**Avis délibéré de la mission régionale d'autorité  
environnementale Centre-Val de Loire  
sur la mise en compatibilité du  
plan local d'urbanisme (PLU)  
de Saint-Cyr-en-Val (45)**

n° : 2020-2839

OAP relative au secteur d'implantation du projet de centrale photovoltaïque  
Sources : dossier

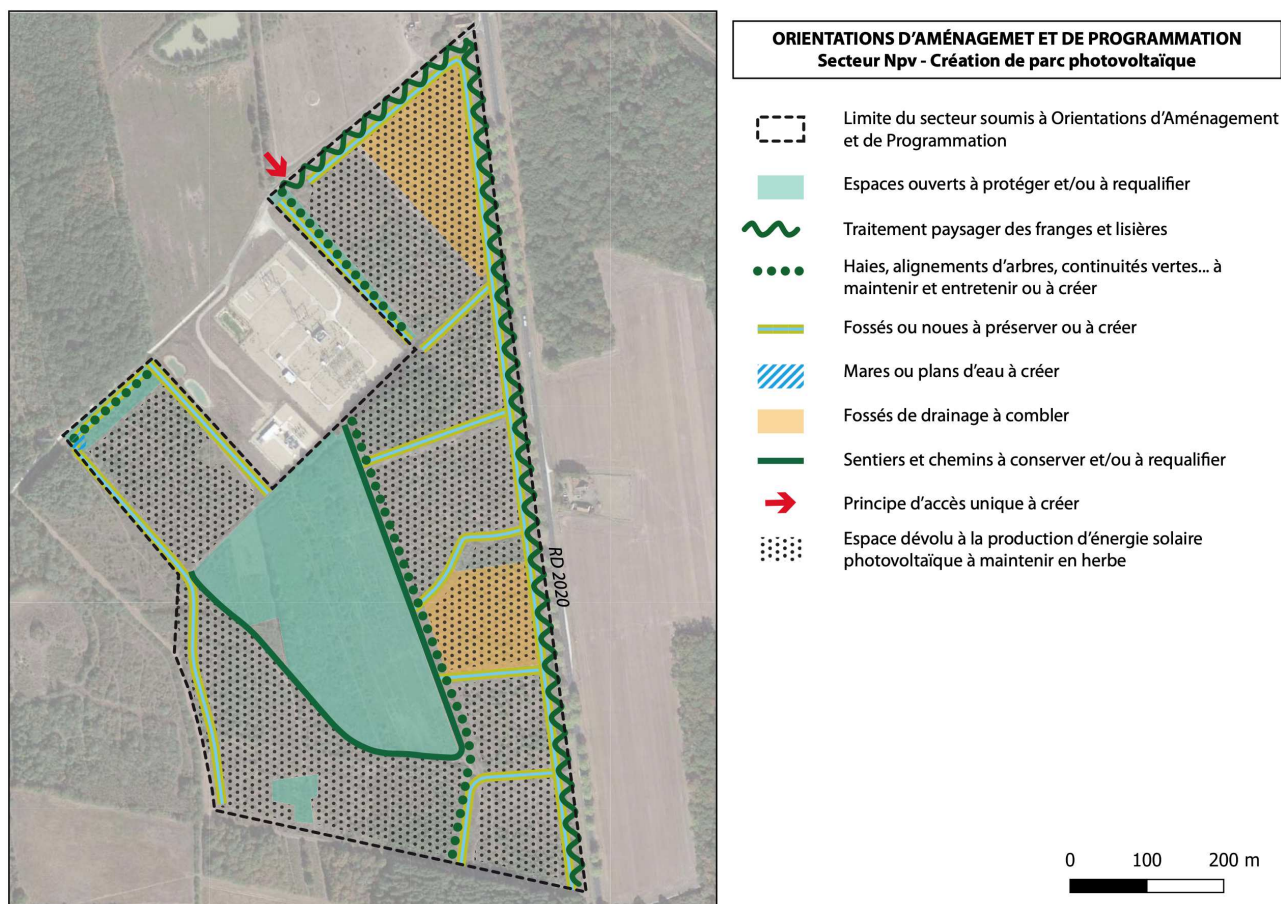
Sur le secteur, le règlement du zonage « Npv », tout en permettant les constructions industrielles à vocation de production d'énergie, encadre leur réalisation en reprenant les préconisations de l'étude d'impact du projet (surfaces maximales en panneaux, largeur des voiries, perméabilité des clôtures à la petite faune, etc.), afin d'en limiter les effets négatifs potentiels. Par ailleurs, une orientation d'aménagement et de programmation (OAP) délimite précisément les secteurs où des mesures d'évitement, de réduction et de compensation du projet seront mises en place. Ainsi, le projet évitera une zone centrale de 7 ha et contribuera à restaurer le caractère humide de 2 zones correspondant à une surface de 4,4 ha afin de compenser la perte induite par le projet.
